Analyse aanvraag van de Vlaamse Waterweg voor de renovatie van Potpolder IV te Waasmunster

Prof. dr. ir. Patrick Willems
KU Leuven
Dept. Burgerlijke Bouwkunde
Afdeling Hydraulica

Voorliggend project Potpolder IV

Invloed potpolder met verlaagde overloopdijk

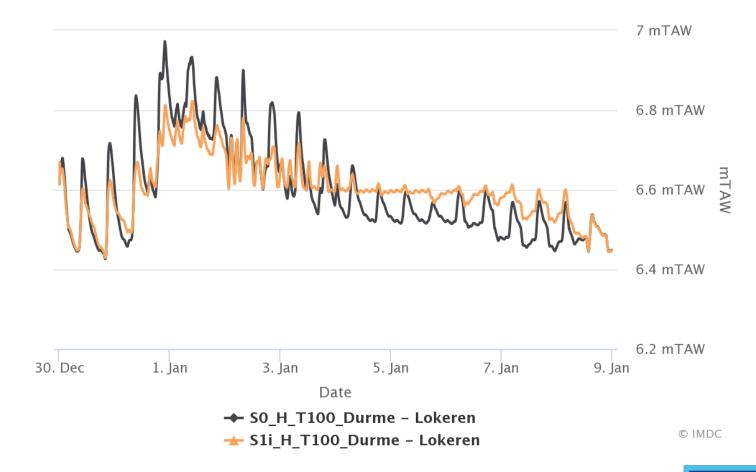
Invloed op hoogwaterstanden aan dam te Lokeren:

- Dat Potpolder IV behouden blijft is een evidentie; het omgekeerde zou ingaan tegen alle basisprincipes van het Sigmaplan
- Dat er een ringdijk wordt voorzien op +8 m TAW hoogte is conform het beoogde veiligheidsniveau vh Sigmaplan (T = 10 000 jaar; risicobenadering: grote gevolgen dus kleine kans van 1 op 10 000 per jaar)
- Hoogte overloopdijk is correct bepaald i.f.v. beperken opwaartse wateroverlast (neerslagafstroming polders) tot T = 100 jaar
- Pompstations afwaarts Lokerenbeek (gravitair + 2 vijzels) & vernieuwing Ten Rijen (3 pompen) zijn logisch ontworpen en afdoende gedimensioneerd, opnieuw tot T = 100 jaar

Invloed potpolder met verlaagde overloopdijk

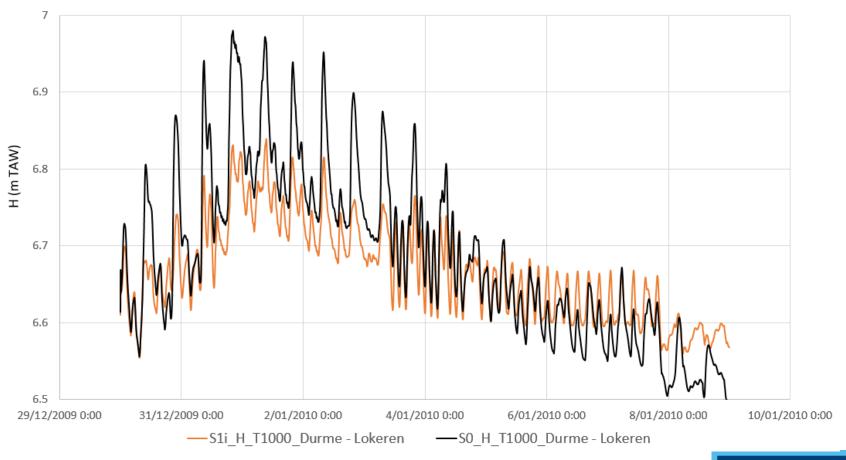
Invloed op hoogwaterstanden aan dam te Lokeren:

Invloed baggeren Beneden-Durme

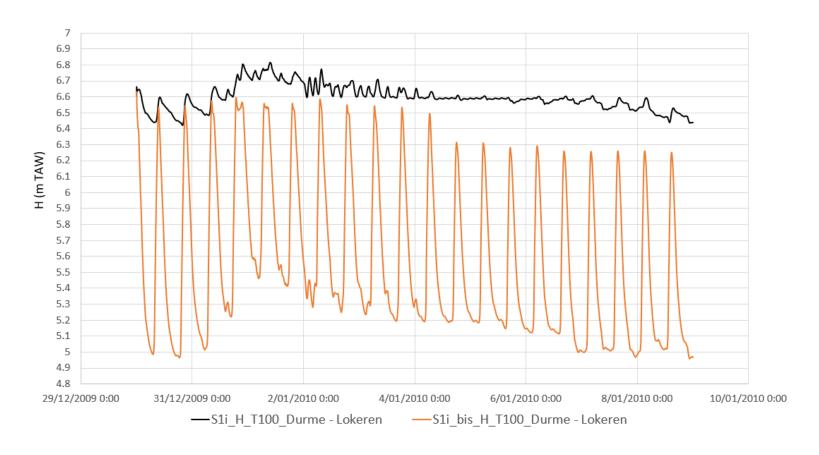
Invloed op hoogwaterstanden aan dam te Lokeren:
